**DÉDOUBLEMENT DE L'AUTOROUTE A-9
AU DROIT DE MONTPELLIER**

*Enquête Publique préalable à
l'autorisation requise au titre du Code
de l'Environnement (eaux et milieux
aquatiques)*

**RAPPORT, CONCLUSIONS et
AVIS de la COMMISSION D'ENQUETE**

Ruisseau le Rieu Coulon
Etat projet-Les impacts sur les niveaux
d'eau pour la crue centennale
 Echelle: 1/4000 ème

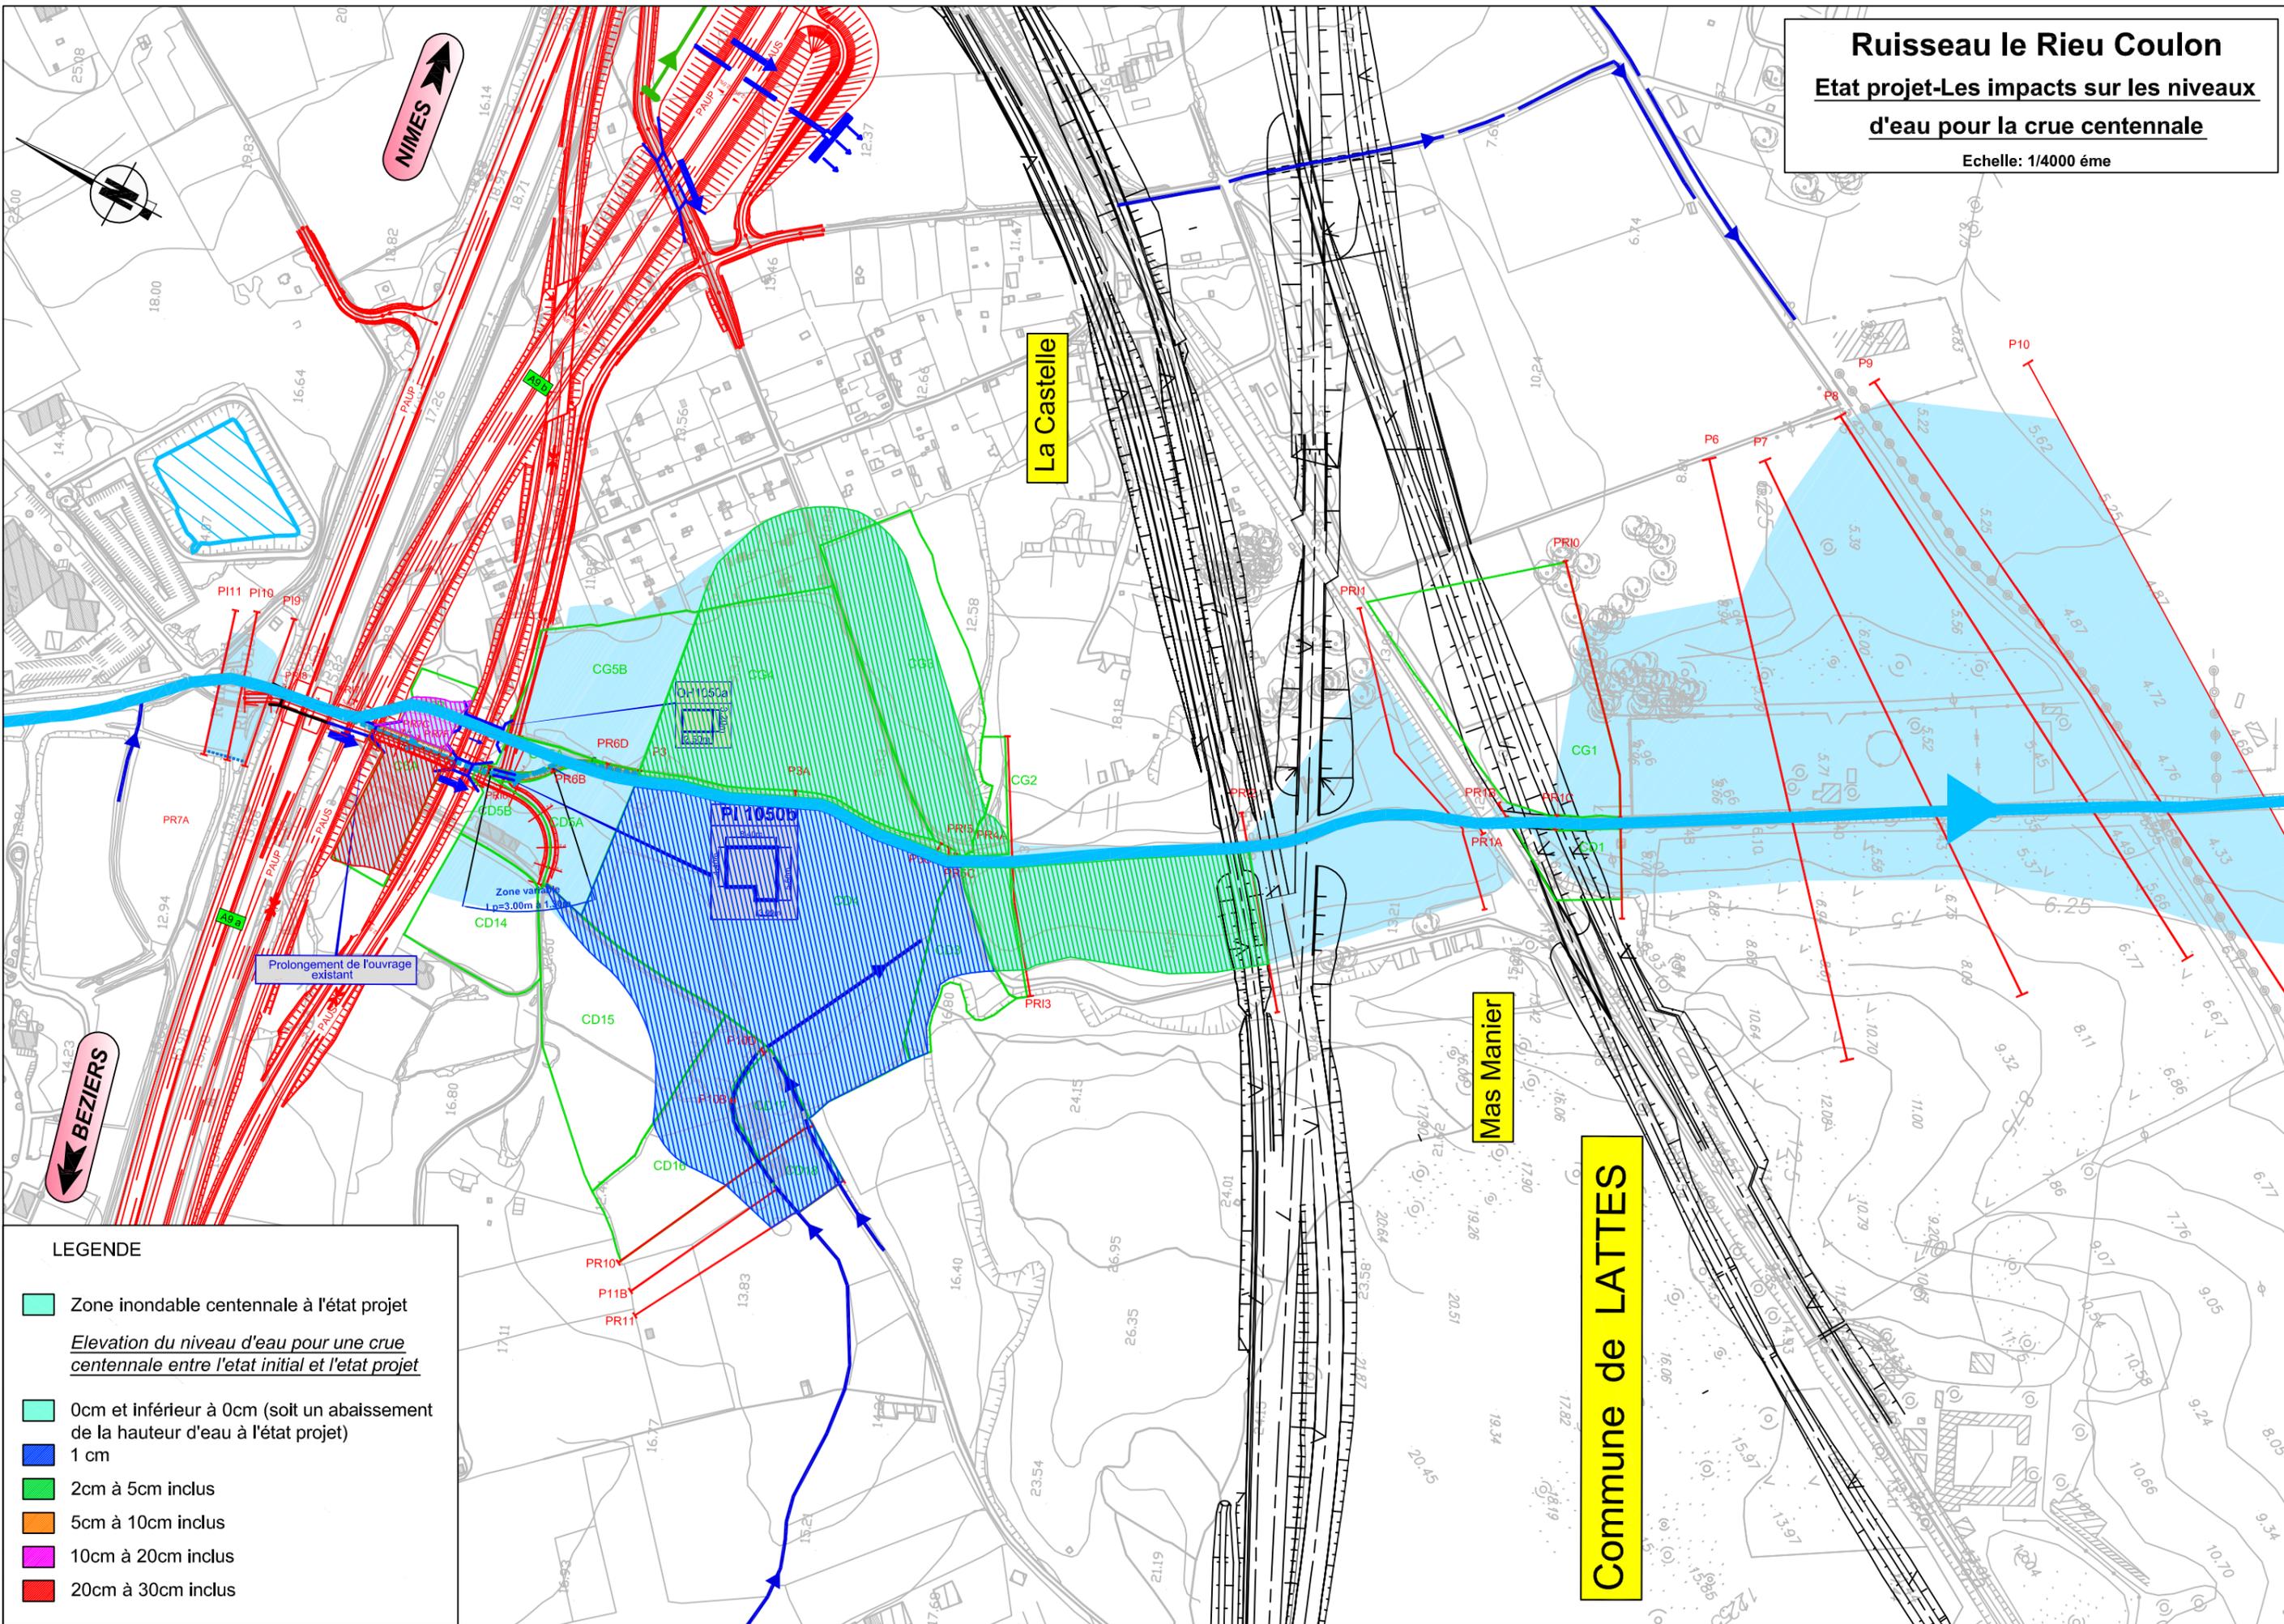
-Dans ces secteurs actuellement « dits sans enjeux », comment justifiez-vous un objectif de remous aussi important qui d'une part, pourrait aggraver les dégâts sur les cultures, activités actuelles et constructions existantes, et d'autre part ne permettrait pas une modification future des modes d'occupation des sols et de valorisation de ceux-ci ?

En outre, l'élévation des niveaux d'eau pour les crues centennales et surtout exceptionnelles aggrave le risque inondation et l'étendue des zones inondables qui ne correspondront plus aux Plans de Prévention du Risque Inondation des communes concernées.

Rieu-Coulon : Les terres agricoles impactées en aval du projet et plantées pour la plupart en vigne présente un remous maximum de 5cm. Le secteur le plus impacté en termes de remous est le secteur dit du Saut de Mouton où se situeront les bassins de traitement BM1053 et BM1052

Lez - Lironde
Etat projet-Les impacts sur les niveaux
d'eau pour la crue centennale
 Echelle: 1/5000 ème

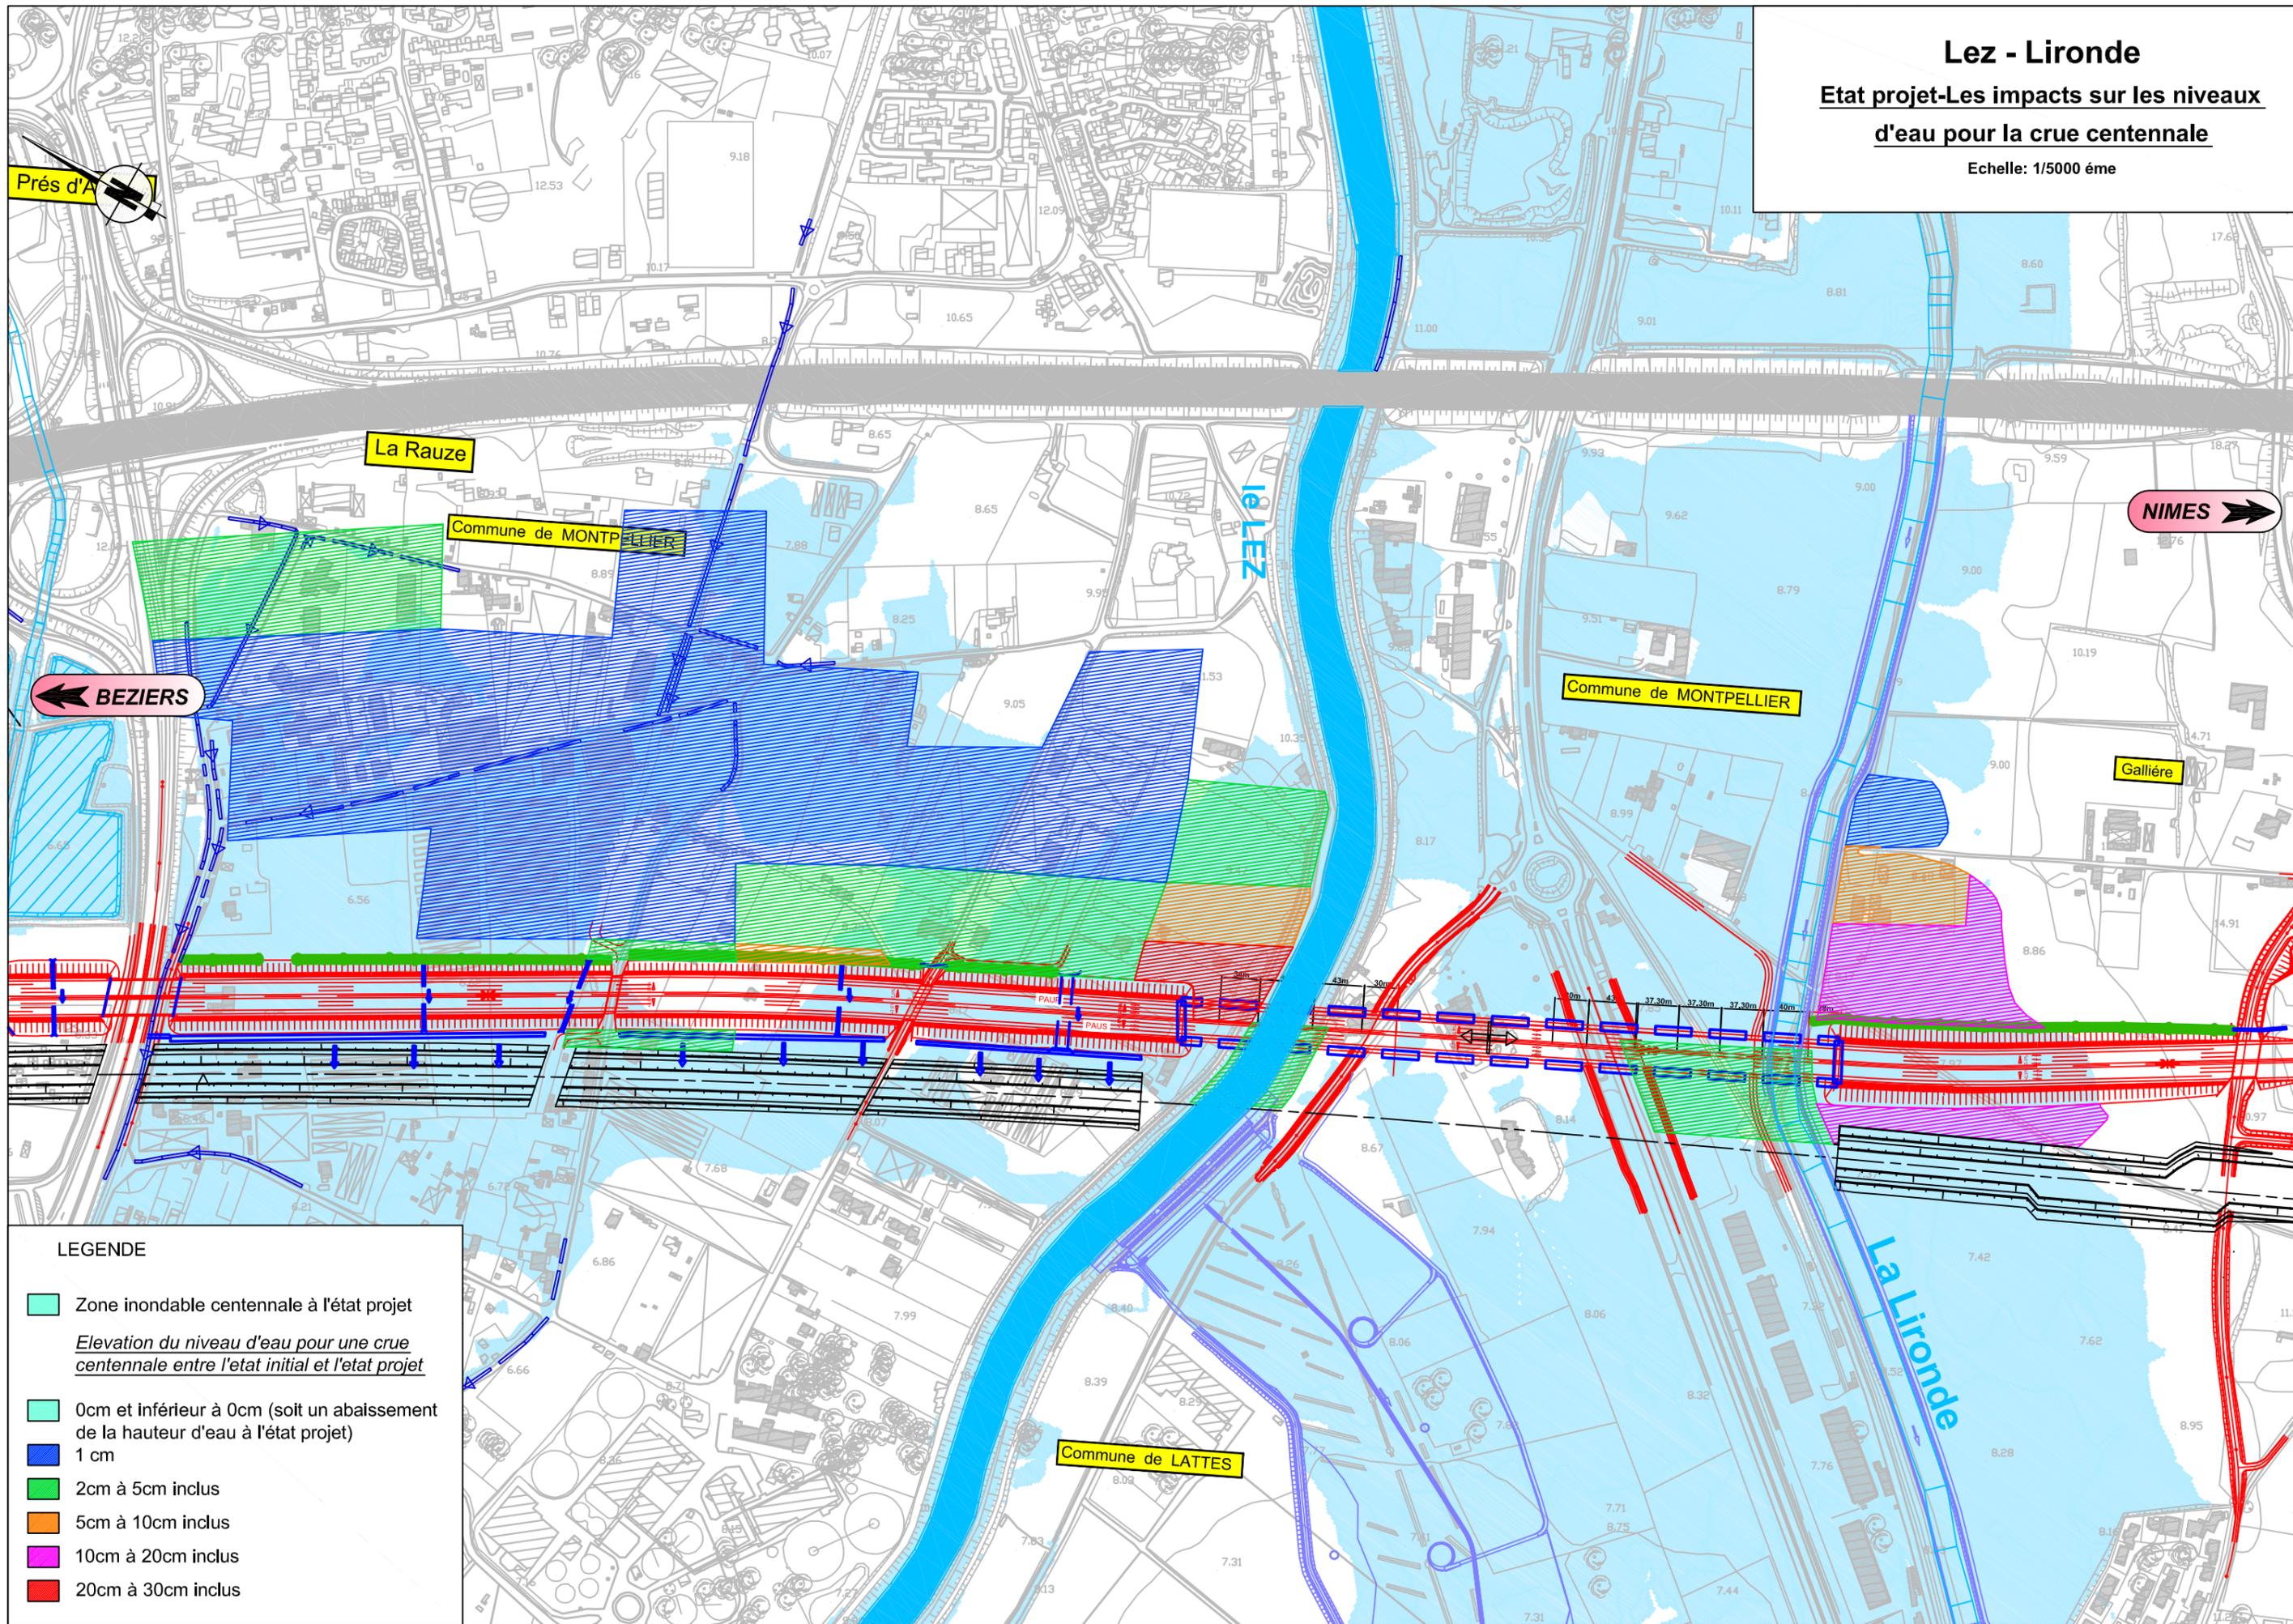
Quelle réponse apportez vous aux inquiétudes et à la demande de Monsieur le Maire de Lattes ?

- Pour la crue exceptionnelle à l'état actuel on observe bien des écoulements séparés entre le lit mineur du Lez et le lit majeur en rive droite. Le remblai de l'A9 engendrera un exhaussement général compris entre 2 et 20cm suivant les secteurs en amont de l'infrastructure. On observe alors une légère modification de la répartition des débits entre le lit mineur du Lez et le lit majeur. Les débits transitant en aval de l'A9 dans le lit mineur puis dans le chenal Lez-Lironde seront légèrement augmentés (+ 5.5 m³/s transitant dans le chenal Lez-Lironde, + 3.2 m³/s dans le lit mineur du Lez à l'aval du partiteur, soit une augmentation de l'ordre de 1% des débits).
